Vysvětlení / změna / doplnění zadávací dokumentace č. 5

Veřejná zakázka: Oblastní nemocnice Náchod – II. etapa modernizace a dostavby

Minimální požadavky a specifikace pro armatury medicinálních plynů

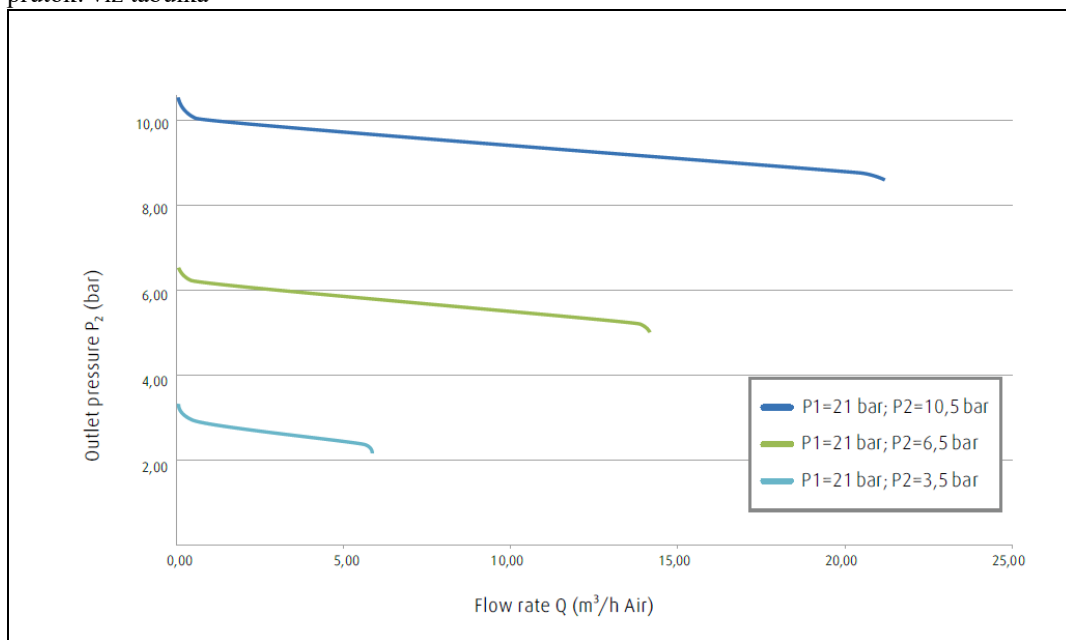
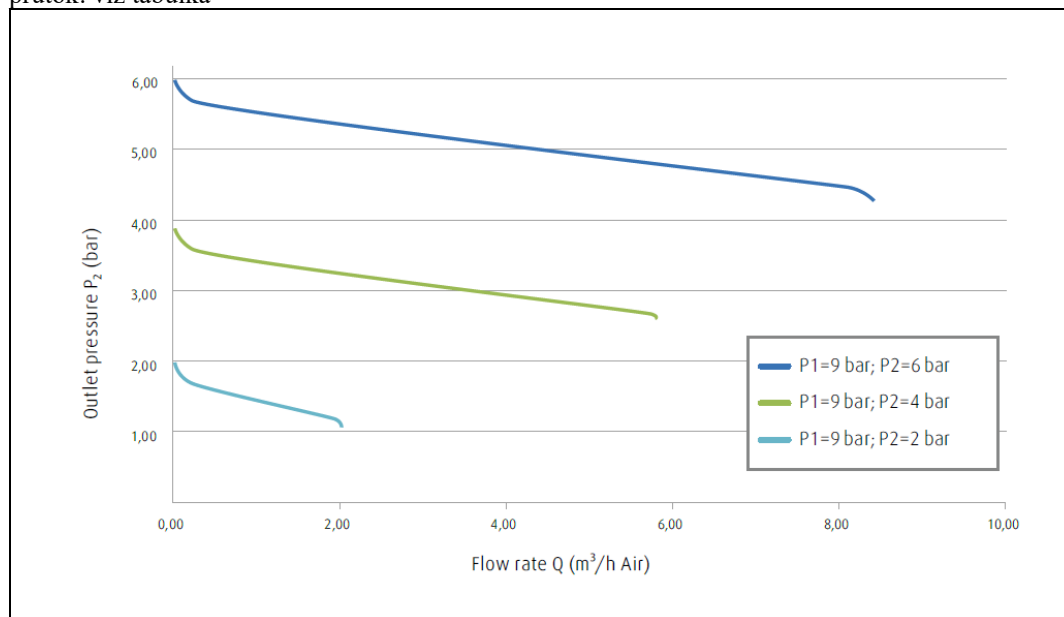
Žádáme zadavatele o upřesnění zadání (teplotu média, dimenze, průtoky) u níže uvedených armatur.

pojistný ventil včetně přípojovací armatury, otv. přetlak 9,6 bar	kus	1,000
klapka proti zpětnému šlehnutí	kus	1,000

odběrný podružný redukční ventil - Ar (rozsah 0-10 bar) do čistoty 5.0	kus	1,000
odběrný podružný redukční ventil - N2 (rozsah 0-10 bar) do čistoty 5.0	kus	1,000
odběrný podružný redukční ventil - CO2 (rozsah 0-10 bar) do čistoty 5.0	kus	1,000
odběrný podružný redukční ventil - Helium (rozsah 0-10 bar) do čistoty 5.0	kus	1,000
odběrný podružný redukční ventil - směs.plyn (rozsah 0-4 bar) do čistoty 5.0	kus	1,000
pojistný ventil včetně připojovací armatury, otv. přetlak 12,0 bar	ks	1,000
pojistný ventil včetně připojovací armatury, otv. přetlak 4,8 bar	ks	1,000

Odběrné podružné redukční ventily (rozsah 0-10 bar)

teplota média: -20°C až +70°C

dimenze: 1/4"

průtok: viz tabulka

Odběrné podružné redukční ventily (rozsah 0-4 bar)

teplota média: -20°C až +70°C

dimenze: 1/4"

průtok: viz tabulka

Pojistné ventily včetně přípojovací armatury

viz výstrižek. Pouze upozorňujeme, že v místnosti zdrojů lahvyových stanic nutná teplota v rozmezí 10 °C až 30 °C.
